改善箇所説明図

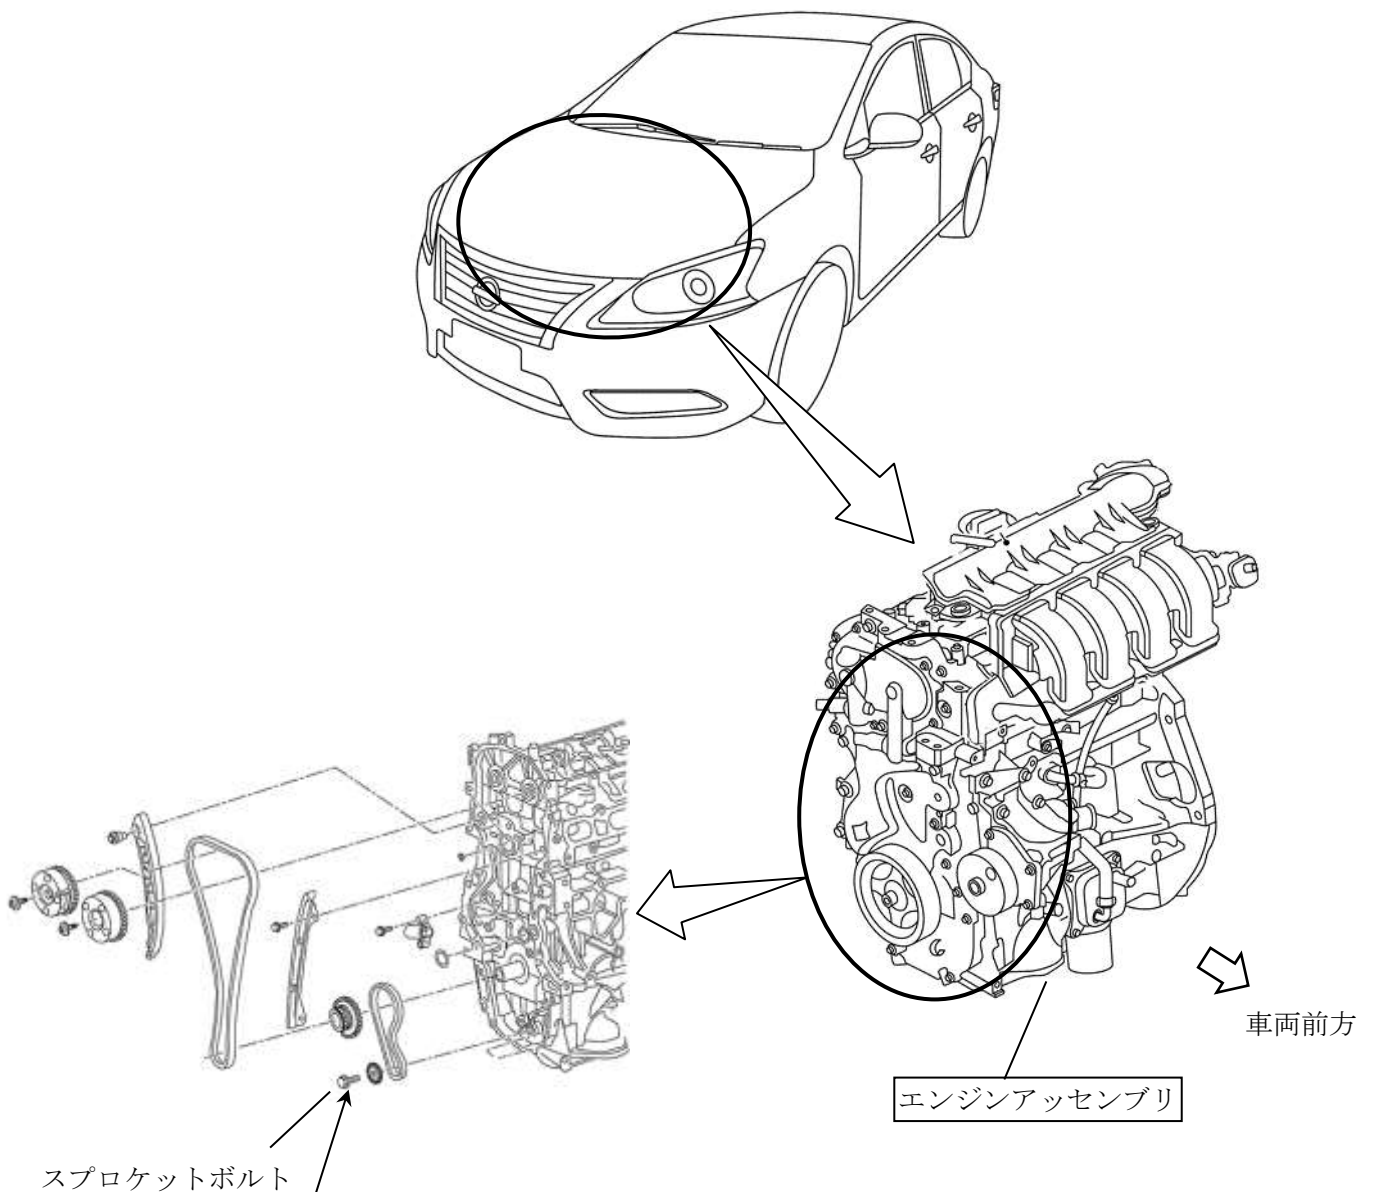
基準不適合発生箇所

エンジンのバルンサー sprocket 組付け工程において、スプロケットボルトの締め付け作業が不適切なため、仮締め状態で組み付けられたものがあり、そのまま使用を続けると、走行中に当該ボルトが緩み、最悪の場合、エンジンが破損するおそれがある。

改善の内容

全車両、当該エンジンを良品と交換する。

識別：銀色のシールをモデルナンバープレートの右横に貼り付ける。
